1 RUE DU BALLON-CS50749
SERVICE URBANISME
59034 LILLE CEDEXTéléphone : 09 70 83 19 70
Télécopie :
Courriel : npdc-are@enedis.fr
Interlocuteur : LEGRAIN valentinObjet : Réponse concernant l'instruction d'une autorisation d'urbanisme
Villeneuve d'Ascq, le 24/02/2023

Vous nous avez transmis la demande d'instruction de l'autorisation d'urbanisme PA05965323M0002 concernant la parcelle référencée ci-dessous :

Adresse : 13, RUE ROGER SALENGRO
59136 WAVRIN
Référence cadastrale : Section AM , Parcelle n° 276p/277p
Nom du demandeur : MEL

PLAN APRES RACCORDEMENT

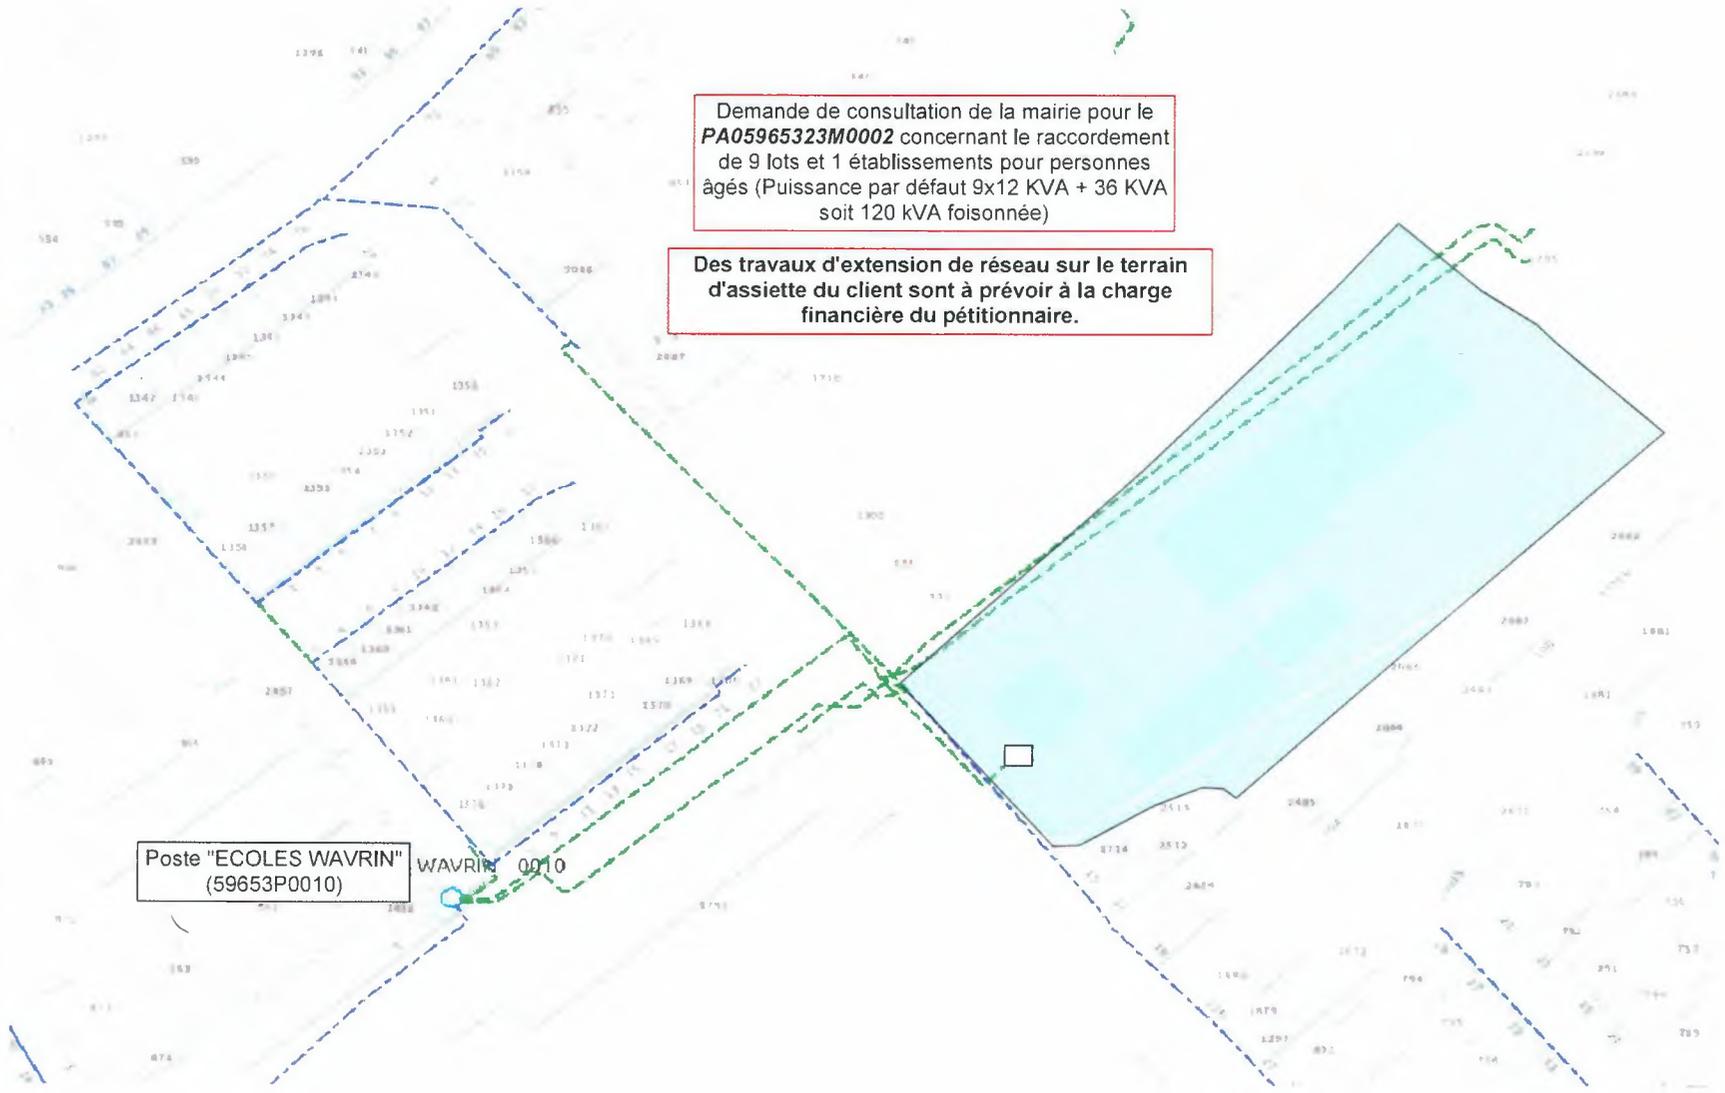
Demande de consultation de la mairie pour le PA05965323M0002 concernant le raccordement de 9 lots et 1 établissements pour personnes âgées (Puissance par défaut 9x12 KVA + 36 KVA soit 120 kVA foisonnée)

Des travaux d'extension de réseau sur le terrain d'assiette du client sont à prévoir à la charge financière du pétitionnaire.

Poste "ECOLES WAVRIN" (59653P0010) WAVRIN 0010
